Réf. DPC : 2043-0666/02/2021-356PR (corr. DPC : M. Core)  
Réf. NOVA : 04/PFU/1799137  
Réf. CRMS : GM/BXL22059\_686\_PUN\_Haute\_50  
Annexe : 1 dossier

**Objet : BRUXELLES. Rue Haute 50. Restauration de la façade avant et transformation de la devanture commerciale. Demande de permis unique.**

**Avis conforme de la CRMS**

Façade avant : état avant 1945 (© KIKIRPA) – état actuel (© urban.brussels) – état projeté (extr. du dossier de demande)

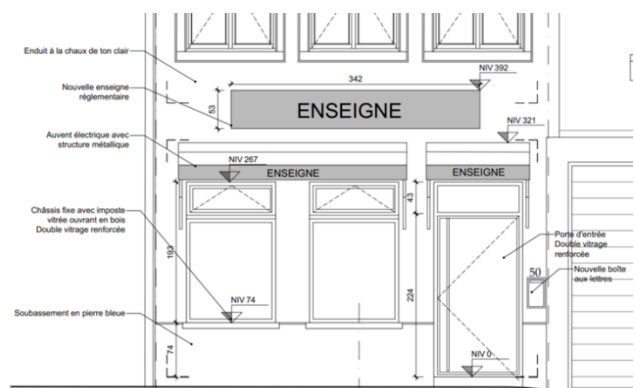
- d'améliorer l'aspect des châssis des vitrines.  
Le dessin des châssis devrait être simplifié en supprimant l'imposte (châssis sans divisions). Il convient par ailleurs de prévoir des profilés des châssis pour leur donner la même finesse que les châssis des étages. Pour l'ensemble des menuiseries du rez-de-chaussée, on veillera par ailleurs à utiliser un vitrage présentant un aspect identique à celui du vitrage des étages (simple vitrage isolant). En ce qui concerne la porte d'entrée, la CRMS propose de l'équiper d'une allège pleine.

- de revoir les marquises et de les limiter aux seules baies des vitrines (une marquise par baie de fenêtre) pour accentuer davantage la continuité de la façade ; dans la mesure du possible, les marquises seront également placées plus haut.

- de ne pas installer les volets anti-effraction en acier perforé sur le côté extérieur de la façade (examiner la possibilité d'intégrer ce dispositif à l'intérieur) ;

- de revoir le modèle du châssis des combles : plutôt de reconstituer le châssis visible sur des photos historiques, la CRMS préconise de prendre pour ce châssis également comme référence les châssis du 1<sup>e</sup> étage) dans un objectif d'homogénéiser l'intervention sur l'ensemble de châssis.
